Vysvětlení zadávací dokumentace č. 15 a Rozhodnutí o změně zadávacích podmínek

„Sportovní hala Lanškroun“

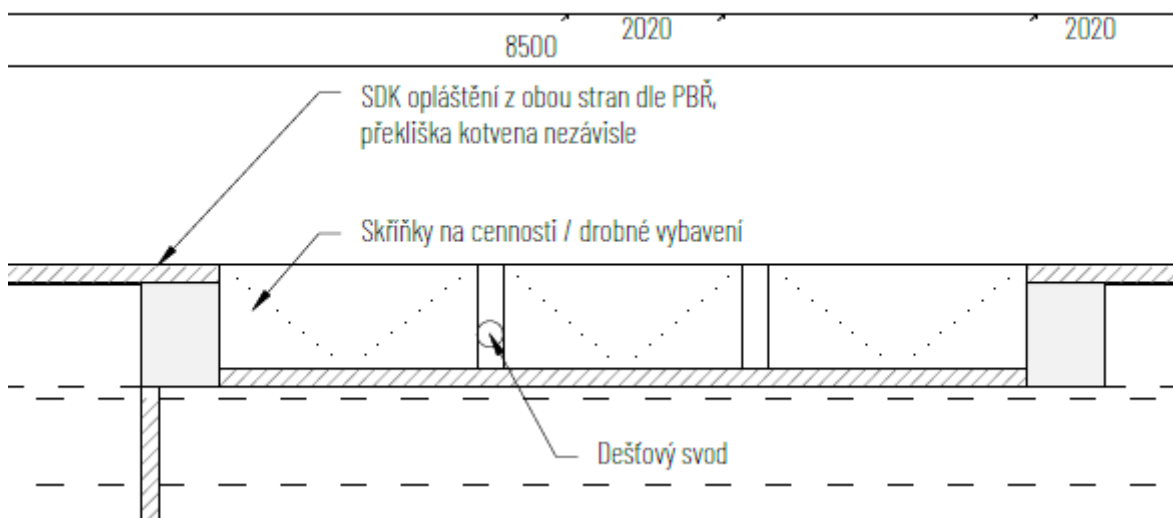
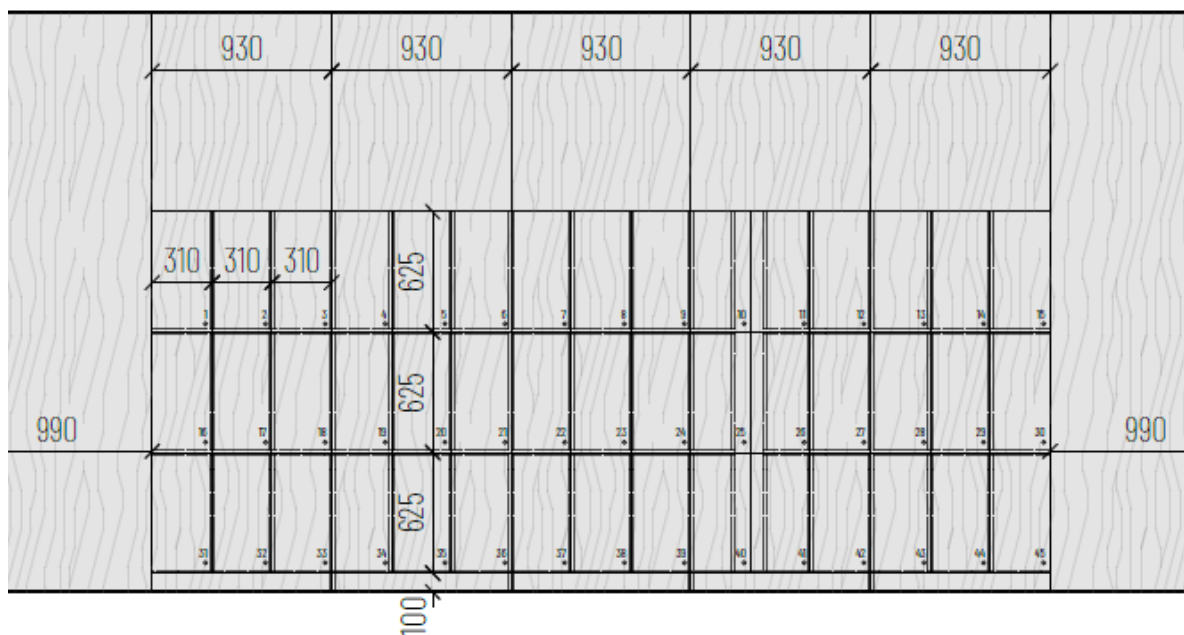
V soupise prací na listu „SO SO01b Pol“ jsou v oddíle 766 položky č. 136 a 137 pro provedení vnitřního obkladu stěn bukovou překližkou. Součástí tohoto obkladu jsou dle PD i dvě sestavy skříněk na cennosti a drobné vybavení což není ze soupisu prací jasné. Ptáme se, zda součástí ceny za obklad stěn má být i provedení 90 ks uzamykatelných skříněk. Pokud ano, upřesněte technickou specifikaci zámků. Dále upozorňujeme, že formáty bukové překližky se standardně dodávají v rozměru 1250 x 2500 mm a nebude tedy možné dodržet projektem požadovaný spárořez v m.č. 1.33, kde je obklad stěn na výšku 3 000 mm navržen z panelů 1 000 x 3 000 mm. Z projektové dokumentace není jasný způsob kotvení obkladu na stěnu a návaznost na dveře a zárubně.

Zadavatel v rámci zadávací dokumentace (ve znění příslušných vysvětlení zadávací dokumentace) stanovil, že skříňky ani interiérové vybavení nejsou předmětem plnění veřejné zakázky. Z výše uvedeného je tedy patrné, že součástí ceny za obklad stěn není provedení 90 ks uzamykatelných skříňek.

K dotazu ohledně formátu překližky zadavatel uvádí, že překližka v daném formátu vyžaduje spárování, což je naznačeno v pohledech interiéru, které zadavatel poskytuje jako součást tohoto vysvětlení zadávací dokumentace. V návaznosti dveří a obkladů bude dilatační spára. Překližka bude na všechny konstrukce aplikována pomocí lepidla pro těžké obklady, jak je uvedeno v rámci odpovědi č. 107 tohoto vysvětlení zadávací dokumentace.
